Title AI_Motor_DEMO			
Size A3	Document Number 03_Power		Rev V1.0, SP1
Date:	Monday, December 13, 2021	Sheet	3 of 5

Title		
AI_Motor_DEMO		
Size	Document Number	Rev
A3	04_System	V1.0
Date:	Monday, December 13, 2021	Sheet 4 of 5

Title		
AI_Motor_DEMO		
Size	Document Number	Rev
A3	05_Output	V1.0.SP1
Date:	Monday, December 13, 2021	Sheet 5 of 5

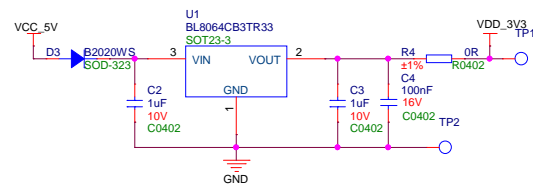
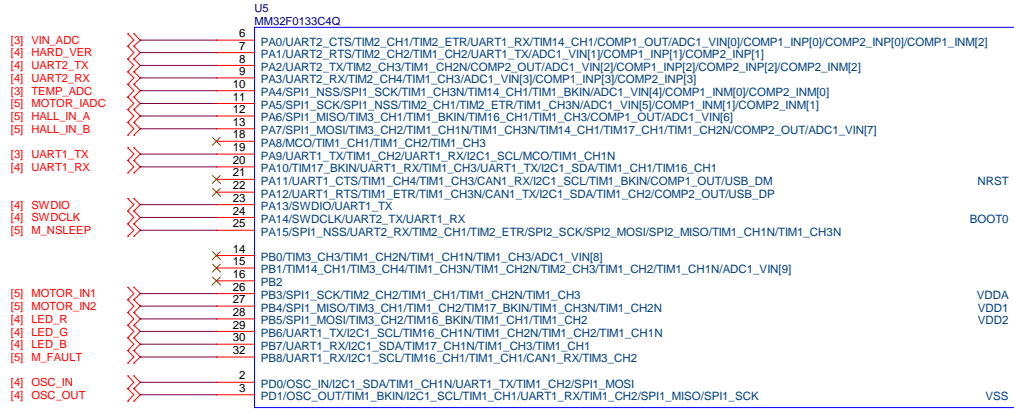
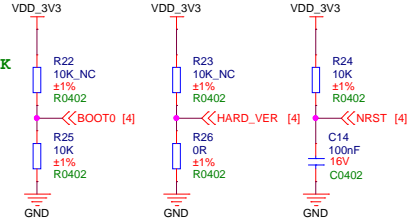
增加丝印: 3V3,GND,DIO,CLK

增加丝印: RX1,TX2,RX2  
预留调试

预留

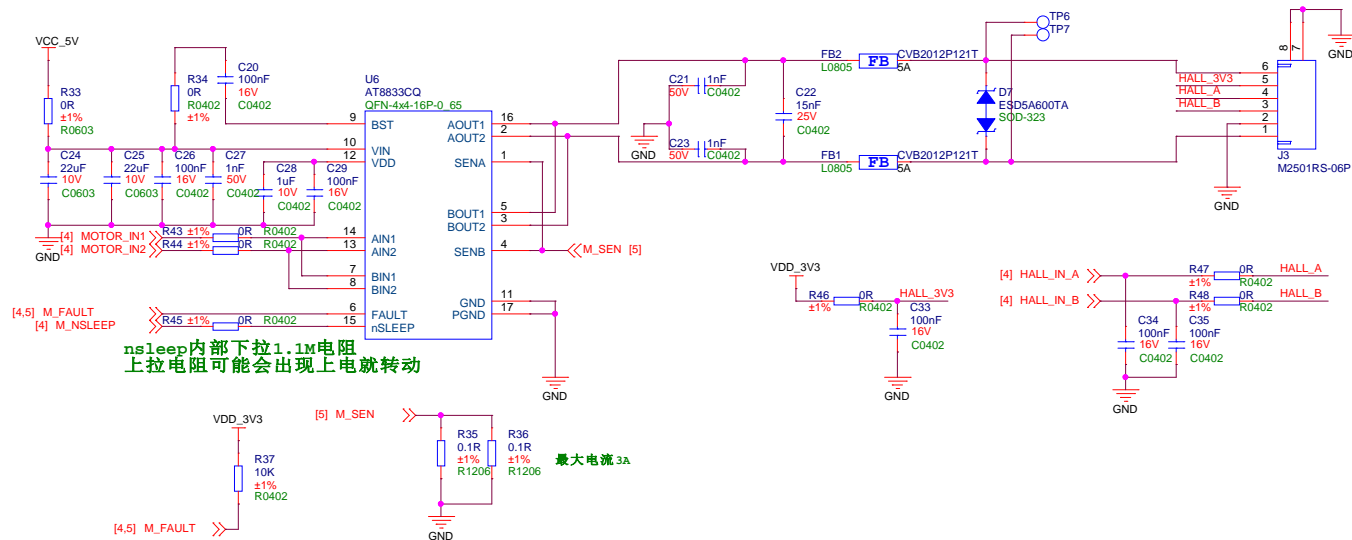
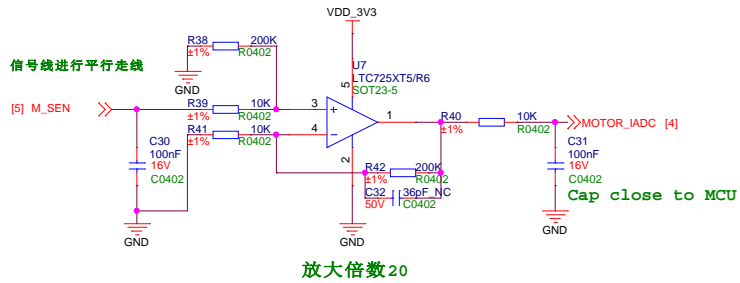
nsleep内部下拉1.1M电阻  
上拉电阻可能会出现上电就转动
